Mission régionale d'autorité environnementale

Avis délibéré sur le projet de création d'une carrière de matériaux alluvionnaires sur la commune de Moncetz-l'Abbaye (51) porté par Établissements Blandin SAS

n°MRAe 2023APGE47

Nom du pétitionnaire	Établissements Blandin SAS
Commune	Moncetz-l'Abbaye
Département	Marne (51)
Objet de la demande	projet de création d'une carrière de matériaux alluvionnaires
Date de saisine de l'Autorité environnementale :	13/03/23

Figure 4 – remise en état du site

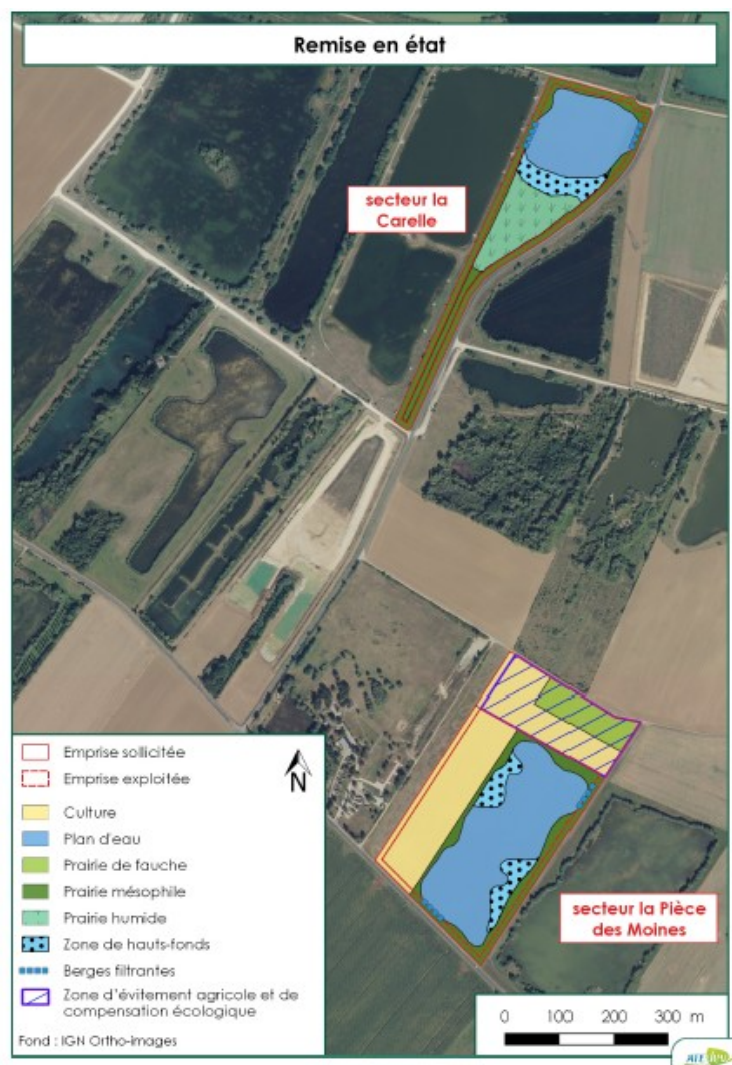
L'Ae recommande au pétitionnaire de préciser ce que signifie le terme d'« évitement agricole ».

Figure 6 – principe de la transplantation (la zone d'accueil fait partie des mesures d'évitement)

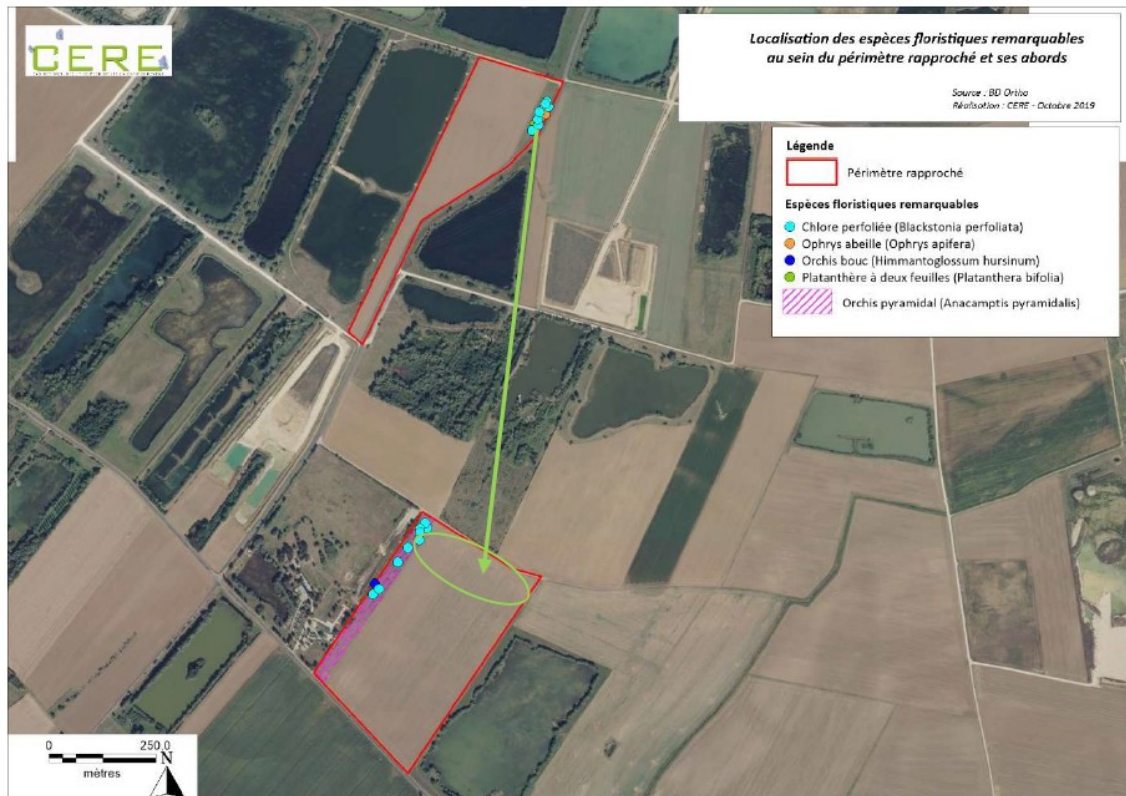
L'Ae note que le dossier indique que cette technique reste expérimentale et que la transplantation devra être réalisée bien en amont de la destruction de la prairie afin d'avoir le temps de mettre en place si nécessaire des mesures adaptées afin d'obtenir le résultat escompté. Un bilan de l'opération de transplantation de flore devra être rédigé à la fin des 6 ans de suivi et sera transmis à la Direction régionale de l'environnement, de l'aménagement et du logement (DREAL) Grand Est.
